**Avis délibéré de la Mission Régionale d'Autorité environnementale  
de Nouvelle-Aquitaine  
relatif à un projet de parc agrivoltaïque dans la commune de  
La Chapelle-Bâton (86)**

n°MRAe 2025APNA96

**Localisation du projet :** Commune de La Chapelle-Bâton (86)  
**Maître d'ouvrage :** Société OX2  
**Avis émis à la demande de l'Autorité décisionnaire :** Préfet de la Vienne  
**En date du :** 11 avril 2025  
**Dans le cadre de la procédure d'autorisation :** Permis de construire  
L'Agence régionale de santé et le préfet de département au titre de ses attributions dans le domaine de l'environnement ayant été consultés.

Plan de masse- extrait du dossier de permis de construire

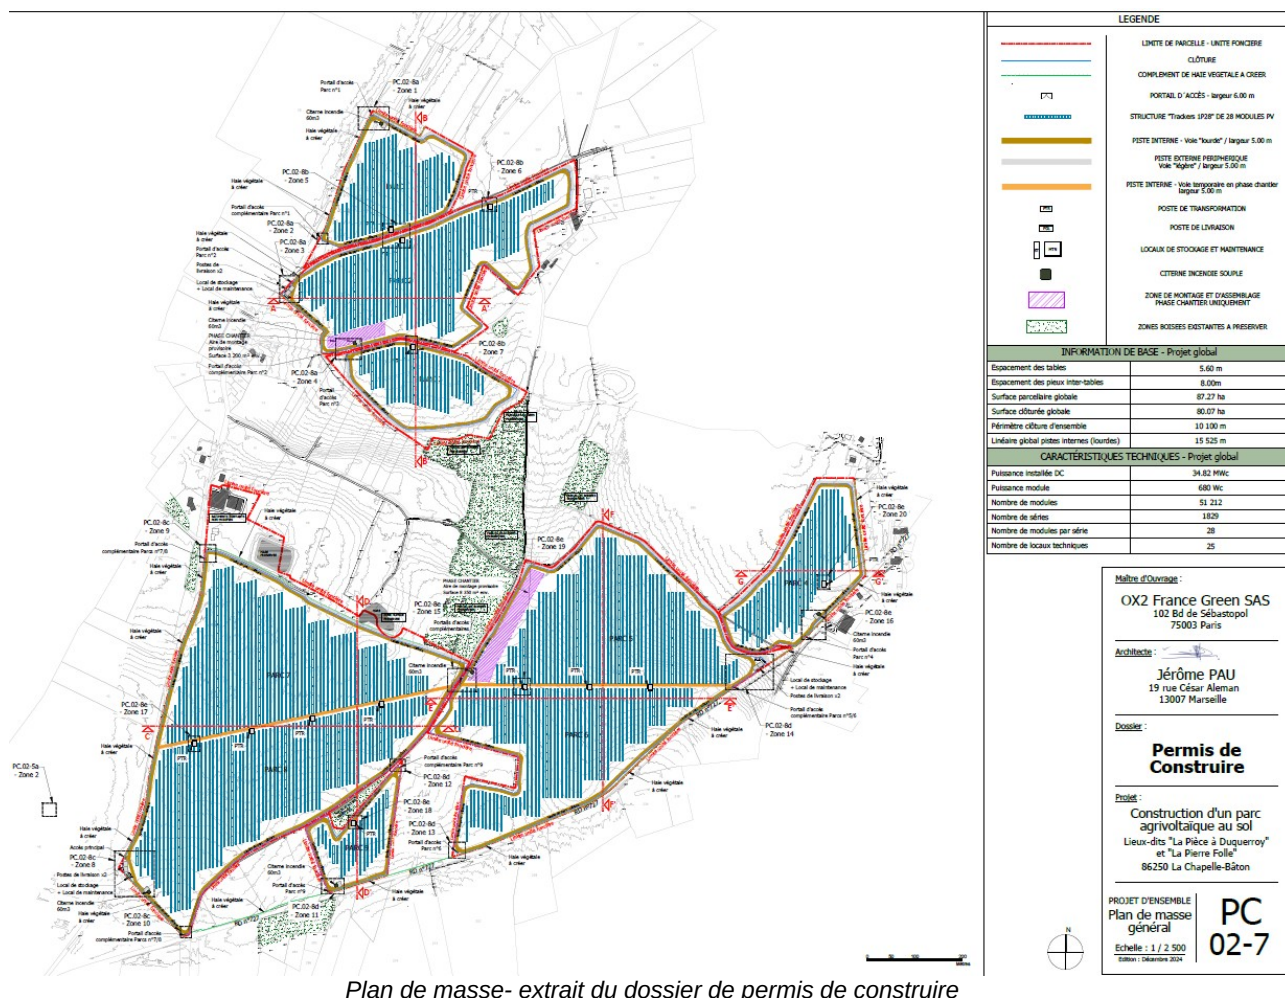
Le projet s'étend sur une surface clôturée de 80,27 ha répartis en deux secteurs, l'un au nord constitué de trois îlots, l'autre plus vaste au sud constitué de six îlots. Il prévoit l'implantation de 51 212 modules photovoltaïques de type silicium sur trackers<sup>1</sup> pouvant s'incliner jusqu'à 55°, pour une superficie totale projetée des panneaux de 16,48 ha et une puissance de production totale voisine de 34,82 MWc<sup>2</sup>. Il comprend la création de trois postes de transformation et d'un poste de livraison de l'électricité.

L'étude d'impact précise que les panneaux seront ancrés au sol à 1,8 m de profondeur par des pieux battus sous réserve des résultats d'une étude géotechnique qui reste à mener.

Cartographie superposant le projet et les zones humides - extrait de l'étude d'impact page 247

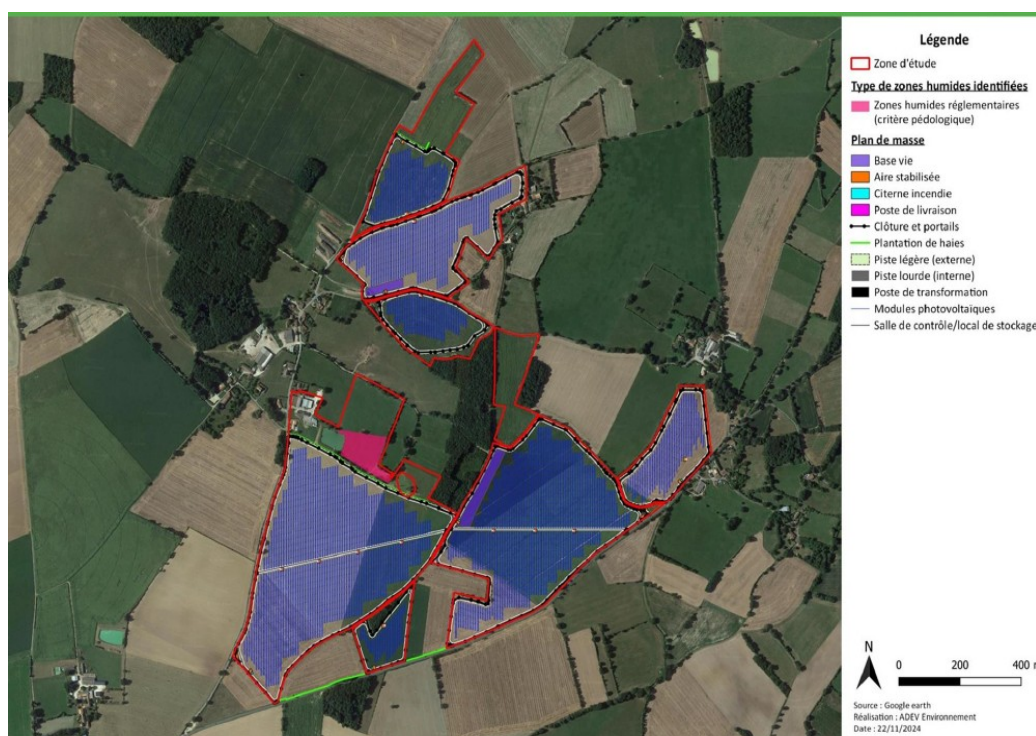
Concernant les zones humides, leur caractérisation a été effectuée en conformité avec les dispositions de l'article L.211-1 du Code de l'environnement (critères alternatifs pédologiques et floristiques). Les investigations ont mis en évidence 14 221 m<sup>2</sup> de zones humides pédologiques, situées autour du plan d'eau et au nord de la zone d'étude.
